ENQUÊTE PUBLIQUE SUR LES DEMANDES D'AUTORISATION DE LA SOCIÉTÉ GEMFI EN VUE D'EXPLOITER UN ENTREPÔT LOGISTIQUE DE STOCKAGE ET DE PERMIS DE CONSTRUIRE SUR LA COMMUNE D'HEUDEBOUVILLE -27400

Période: 2 juin au 2 juillet 2020

CONCLUSIONS ET AVIS MOTIVÉ DU COMMISSAIRE ENQUÊTEUR SUR LA DEMANDE D'AUTORISATION ENVIRONNEMENTALE

Document n°2

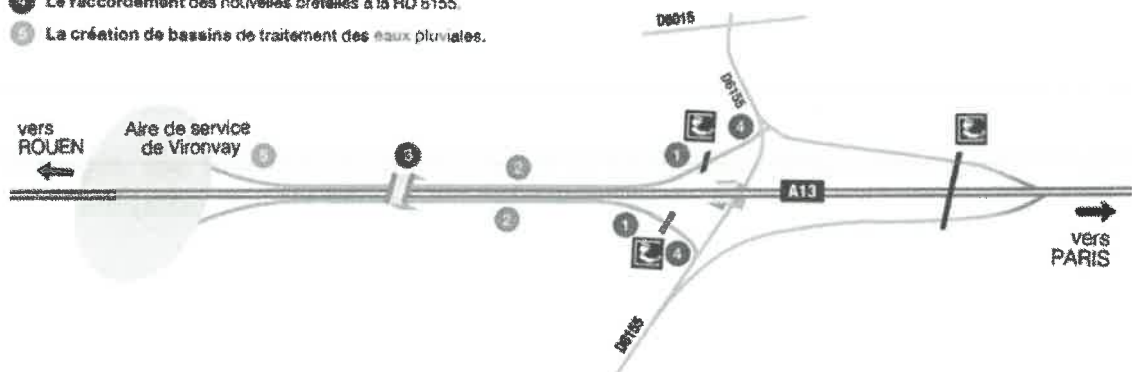
Tout d'abord il faut préciser, après l'avoir personnellement constaté, que l'impact de la circulation routière sur la population riveraine des axes routiers aux abords du site **génère des nuisances insupportables**, ce qui explique le **sentiment d'exaspération** enregistré au travers les observations.

Néanmoins ce phénomène est, à l'évidence, lié à la densité de la circulation avec une forte proportion de poids lourds ; la Société GEMFI qui envisage s'implanter sur la ZAC 3 aura pour effet d'accroître encore le trafic (500 passages de poids lourds chaque jour). Il s'agit d'un problème récurrent qui s'amplifie avec l'accroissement du trafic routier.

Le projet d'échangeur en direction de Rouen paraît de nature à soulager le trafic routier sur l'axe D 6015 ; par contre sur la D 6155 qui conduit à l'entrée des zones d'activité ECOPARC, après analyse de la situation je ne crois pas à une **amélioration spectaculaire**.

Les réclamations portées sont, à mon sens, **fondées et légitimes**, il revient aux collectivités en charge de la voirie et à la Société d'Autoroute d'y répondre par **des aménagements spécifiques à la réduction des nuisances**, par exemple lors de la construction des nouvelles bretelles autoroutières.

Quant au second projet d'aménagement à l'étude qui consiste à raccorder le giratoire situé au croisement des RD 6015 et 135, à la future Zone d'Aménagement Concerté Écoparc 4, et avec possibilité d'accéder à Écoparc 1, 2, 3, **cette initiative me semble fort intéressante**.

Constat fait sur place, cet aménagement revêtira, certes, un grand intérêt car il permettra indéniablement à Heudebouville de retrouver plus de calme, mais il ne canaliserait que les véhicules provenant des routes nationales et départementales, de Gaillon et des Andelys notamment, en excluant le trafic provenant de l'autoroute.

« En ce qui concerne le doublement de l'échangeur d'Heudebouville, l'Agglomération a obtenu l'engagement de la SAPN pour la réalisation de cette opération inscrite au Programme d'Investissement Autoroutier de l'Etat.

Le démarrage des travaux est prévu pour septembre 2021 pour une mise en service : 4ème trimestre 2023

Pour ce qui est du projet de la création d'un ouvrage d'art reliant la RD 6015 à la future zone d'activités ECOPARC IV, celui-ci a pour but de délester le centre bourg de la commune d'Heudebouville du trafic de poids lourds à destination des zones d'activités Ecoparc (1,2,3 et 4 à terme). Cet ouvrage permettra en effet d'instaurer une interdiction des Poids lourds en transit dans la commune en les détournant via les zones d'activités.

Cet ouvrage a été intégré au dossier de création de la zone d'activités ECOPARC IV qui devrait être livrée d'ici 4 à 5 ans. La mise en service de l'ouvrage d'art a vocation à être concomitante à l'ouverture de la zone.

L'ouvrage se situant dans le périmètre concédé de l'Etat, seul le concessionnaire, la SAPN, est en mesure d'assurer la Maîtrise d'Ouvrage des travaux. Pour autant, l'Agglomération, qui a saisi le Ministère des Transitions Ecologiques et Solidaire (Direction des Infrastructures Terrestres) le 18 mars 2020, s'est engagé à assurer la totalité de financement de l'ouvrage estimé à 2 M€ ».
